川内1号機 緊急時対策棟接続工事設工認 説明事項リスト(機電関係)

資料(1)

第1図 緊急時対策棟（指揮所）気密バウンダリ（1期工事）

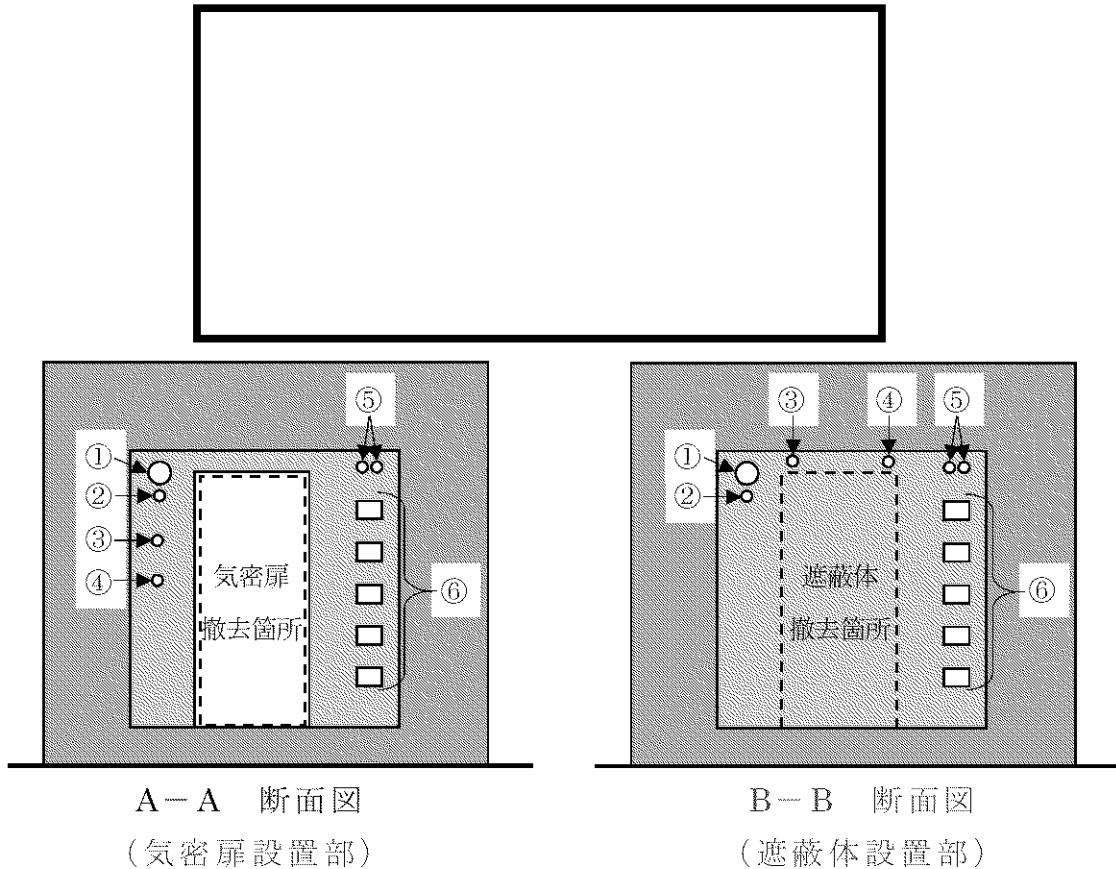
No.	対象資料	ページ	説明項目	説明内容
1	全般	—	指揮所工認設備のうち仕様に変更がないが設定根拠等が変更となる場合の説明資料の位置づけについて検討した。	検討内容について別紙に示す。
2	補足説明資料5-2 緊急時対策棟の非常用空気浄化 系統の火災防護設計について	補5-2-1	火災防護対象について添付資料に合わせてケーブル類も含めて説明する。 また、防護対象の設備が設置される火災区域・火災区画示す。	補足説明資料を修正した。
3	補足説明資料6 連絡通路気密扉に関する補足説明資料	補6-1	気密扉の撤去については使用前事業者検査時の状態等も含めて説明する。気密試験方法の方針を説明する。 また遮蔽体の状況についても図を示す。気密バウンダリが遮蔽体でなく気密扉となる旨の説明を追加する。	補足説明資料6にて説明する。
4	補足説明資料4 緊急時対策棟(連絡通路)の連結部に関する補足説明資料	補4-2	各環境条件下におけるシールの健全性について説明を拡充する。	補足説明資料4の参考資料として、シールの健全性についての説明を示す。
5	補足説明資料8 非常用空気浄化配管に関する補足説明資料	補8-3	通常時の待機状態及び運転状況も考慮して、屋外の換気設備配管内面の結露に対する考慮(発生可能性の検討含む。)について説明する。	緊急時対策棟の非常用空気浄化ラインは外気を取り込み給気を行う設計としており、サーベランス試験のため最低月1回は運転を行うことから、屋外の非常用空気浄化配管内の空気も適宜入れ替り、ほぼ外気と同じであるため凝縮(結露)することはないと考える。 仮に結露が起き、配管内で凍結が起きた場合においても、屋外配管に設置する手動ダンパは指揮所運用中に当該ラインを隔離する目的で設置するダンパであり、2期工事完了後は常時開運用であり操作が必要な弁ではなく、万が一屋外配管が破断した時に操作する弁であることから、SA時に機能を損なうことはない。
6	補足説明資料8 非常用空気浄化配管に関する補足説明資料	補8-5	飛来物対策区域を図示する。	補足説明資料8に飛来物対策区域の図を追加する。

2期工事完了後においては当該気密扉に気密要求が無くなるため、第2図に示す通り気密扉を撤去するとともに、隔離弁は常時開とし、休憩所も含めた気密バウンダリ全体を加圧する設計としている。

気密扉については2期工事完了までは閉運用とし、2期工事完了と同時に撤去を行う。撤去においては扉枠との固定を外して気密扉を撤去することとし、短時間で作業が可能である。
